Modulo per la presentazione delle osservazioni per i piani/programmi/progetti sottoposti a procedimenti di valutazione ambientale di competenza statale

☒ Valutazione di Impatto Ambientale (VIA) – art.24 co.3 D.Lgs.152/2006 e s.m.i.

ID: Codice procedura (ID_VIP/ID_MATTM):10844

Impianto per la produzione di energia elettrica da fonte eolica, costituito da 6 aerogeneratori della potenza complessiva di 37,2 MW, un sistema di accumulo da 25 MW e relative opere connesse in località "Rempillo" nel comune di Pitigliano (GR).

Immagine n. 5 Intervisibilità degli impianti eolici della provincia di Viterbo anche in quella di Grosseto, in particolare nel pitiglianese.

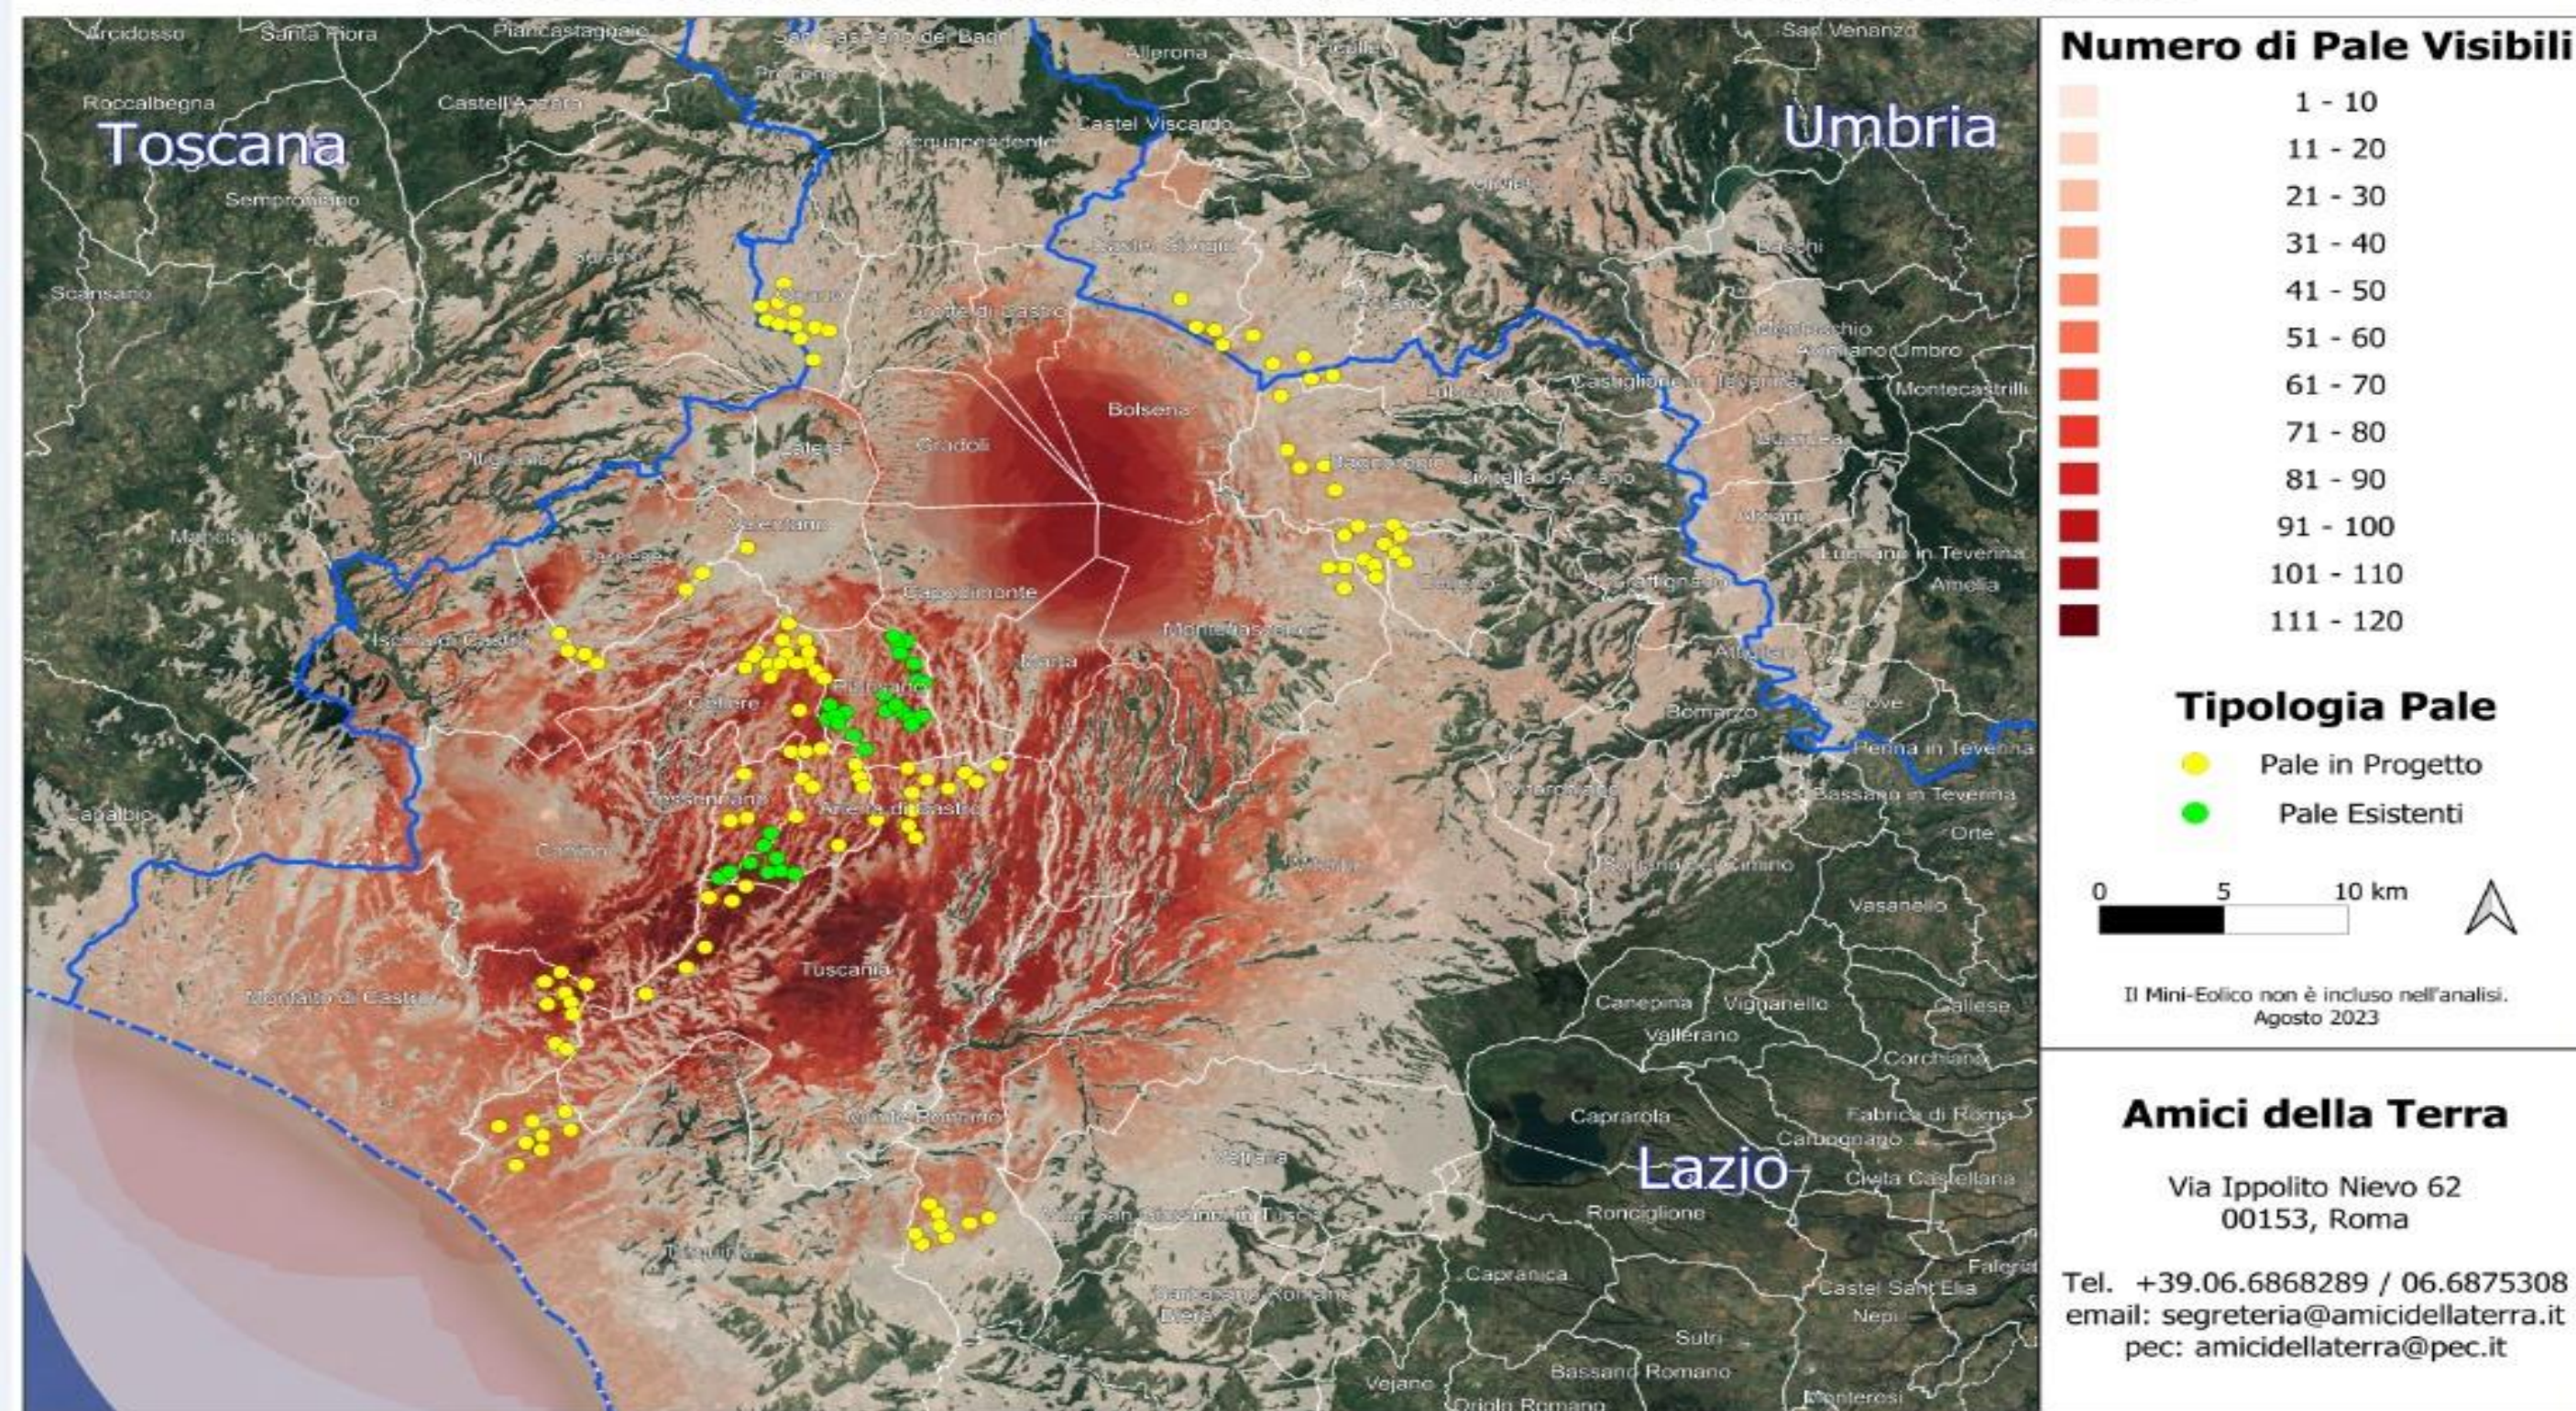
nn. 1 e 2 e crea anche degli impatti negativi anche sui beni naturalistici come verrà dettagliato nell'Osservazione n. 4. Inoltre andrebbe a sommarsi al già enorme cumulo di impianti eolici e fotovoltaici e geotermici che già creano una elevata criticità ambientale nella provincia di Viterbo e interferiscono anche con il territorio toscano come si può vedere dalle immagini nn. 4 e 5 dell'Allegato n. 1.
